Avis sur la création d'une centrale photovoltaïque au sol Commune d'Estezargues (Gard)

N°Saisine : 2024-11757

N°MRAe : 2025APO81

Avis émis le 4 juin 2025

Figure 3 : Vue aérienne de la zone d'étude- en rose la zone d'étude

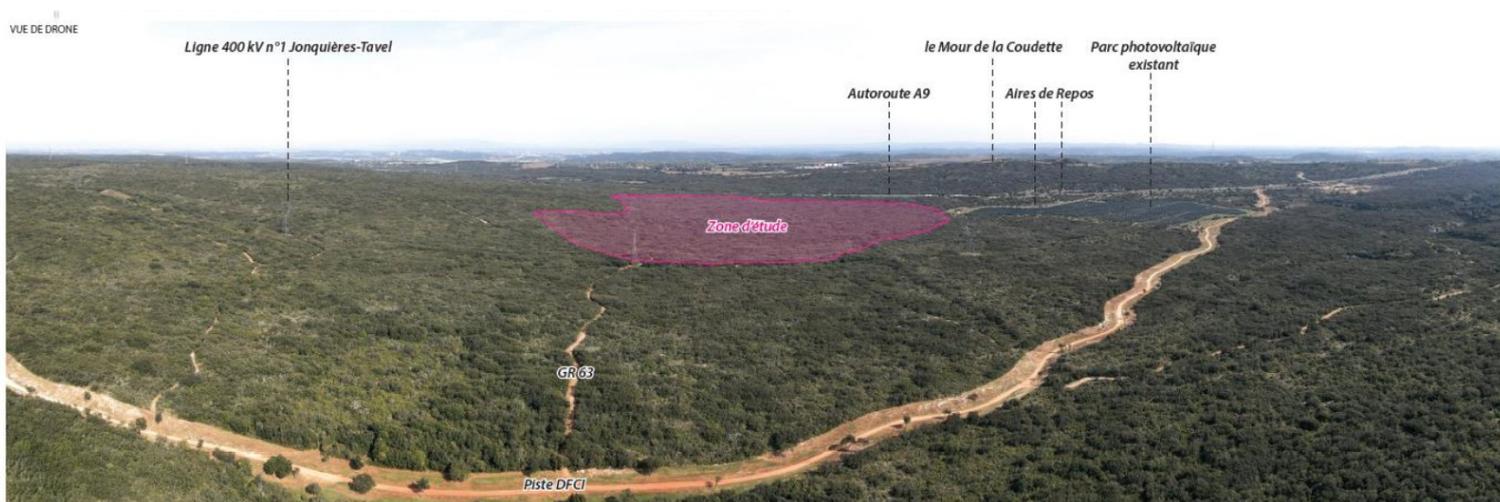
Le projet sera visible depuis le Mour de la Coulette qui est une colline située de l'autre côté de l'autoroute à environ 800 m des limites du projet. Le projet sera également largement visible depuis l'autoroute A9 sur une séquence assez longue¹⁸. Le projet sera visible depuis l'aire de repos d'Estézargues. Il sera également en covisibilité directe avec une portion du GR63 reliant Avignon au massif cévenol. La carte p. 206 de l'étude d'impact permet de localiser le bassin visuel du projet.

Les incidences paysagères sont évaluées comme « modérées » des différents points précités¹⁸. Compte tenu du relief, du positionnement autoroutier et du chemin de randonnée, les mesures d'atténuation ne permettront pas d'en diminuer l'intensité. Les impacts résiduels sont évalués comme notables par la MRAe.
